Saint-Malo, modernisation du terminal ferries du Naye

Contribution à l'Enquête Publique - Document II: l'impérieuse nécessité de prise en compte de la montée accélérée des eaux

3.3. Hauteurs NGF

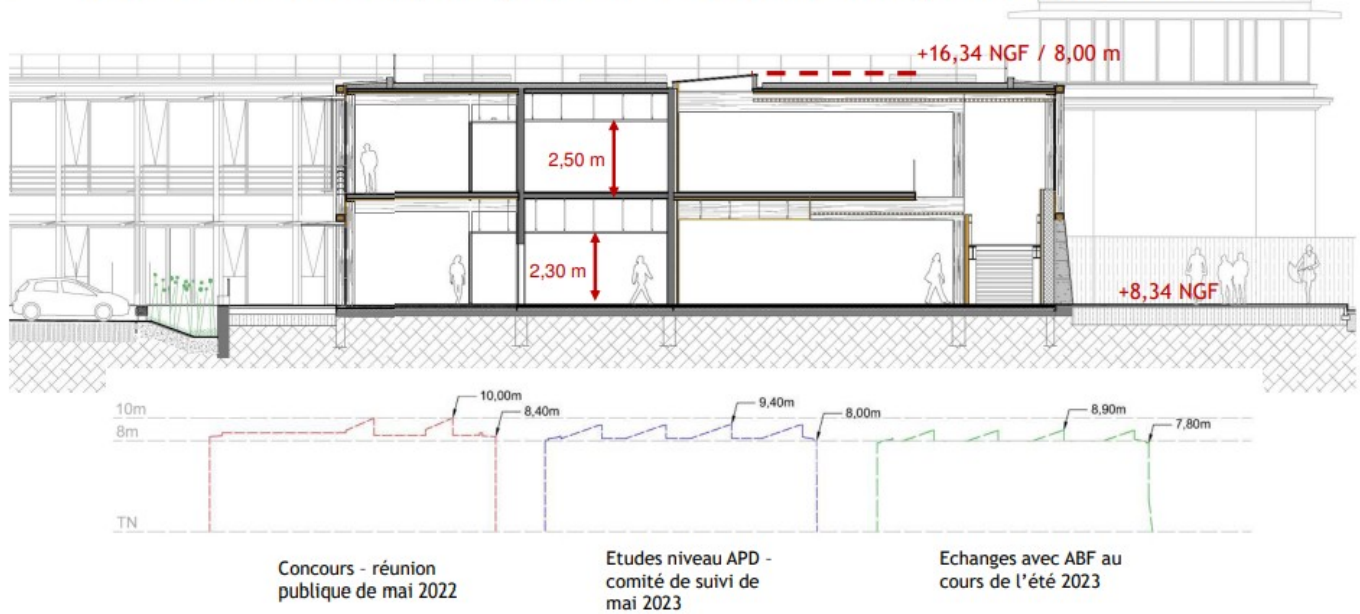
En termes de cotes NGF, le projet final de gare est entre 8.34 NGF et 16.34 NGF (non compris garde-corps sur le toit).

Le niveau du sol de la gare accessible aux passagers est donc + 8.34 NGF.

4.2. Cotes NGF actuelles autour de la gare (rappel: bas de la gare = 8m34 NGF)

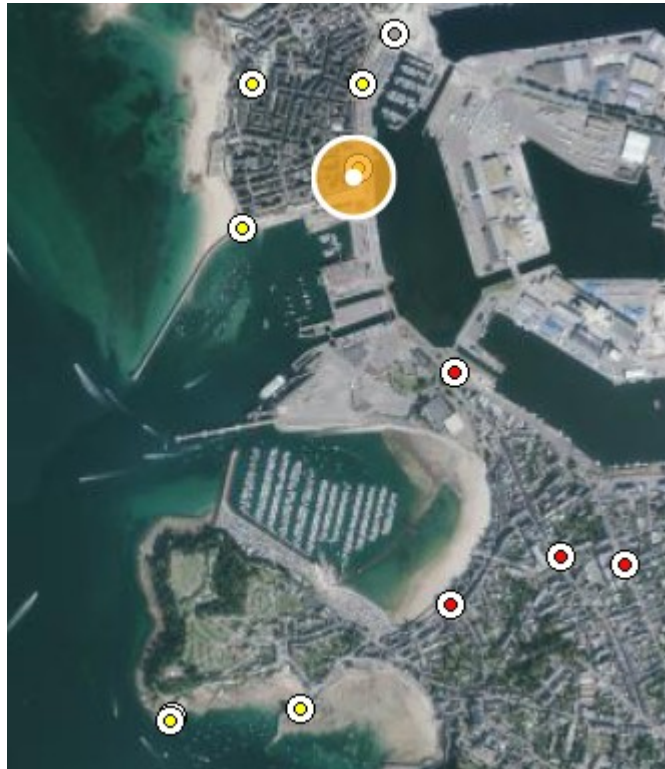
Le niveau du terre-plein actuel autour de la gare est légèrement plus bas que la gare projetée.

4.7. Exposition du Naye à la montée des eaux (source BRGM)

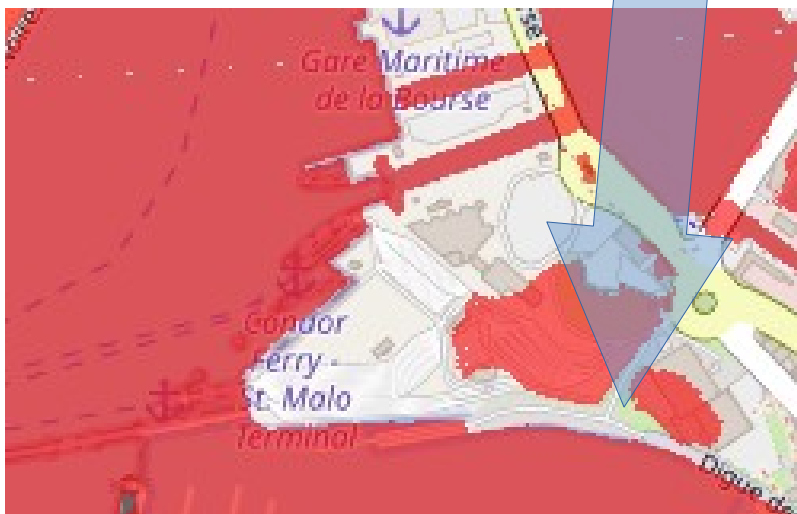
Une partie du Naye est donc déjà sous le niveau des plus hautes eaux. La surélévation projetée du terre-plein va probablement le remonter au niveau BRGM de quelque + 60 cm, ce qui éliminera sans doute les parties rouges ci-dessous.

Par contre il est clair qu'à des niveaux de + 1m, +1m50 voire + 2m (cf Document I), le terre-plein du Naye sera submergé bien avant la fin du siècle.

Si le projet du Naye est en théorie probablement adapté à une montée des eaux de 60 cm , il ne le sera plus du tout pour une montée des eaux -extrêmement probable- de 1 m et (bien) plus à l'horizon 2100 (cf Document I et ¶ 4 ci-après), ce qui entraînera des dépassements des 60 cm bien avant 2100.

Il est à noter en outre que l'écluse du Naye et la gare de la Bourse voisine sont les points les plus bas de tout Saint-Malo (voir carte + 50 cm ci-dessus). Donc en cas de submersion, même par vent nul et surcote nulle, l'écluse sera le premier point de submersion puis le terre-plein du Naye. Avec un risque de sur-flux hydrodynamique fort localement. Ce qui est important ici (plus au ¶ 5) est que c'est toute une partie de la ville qui est concernée, à l' Est du Naye: pratiquement la moitié des malouins et toutes les activités économiques et industrielles liées au port.
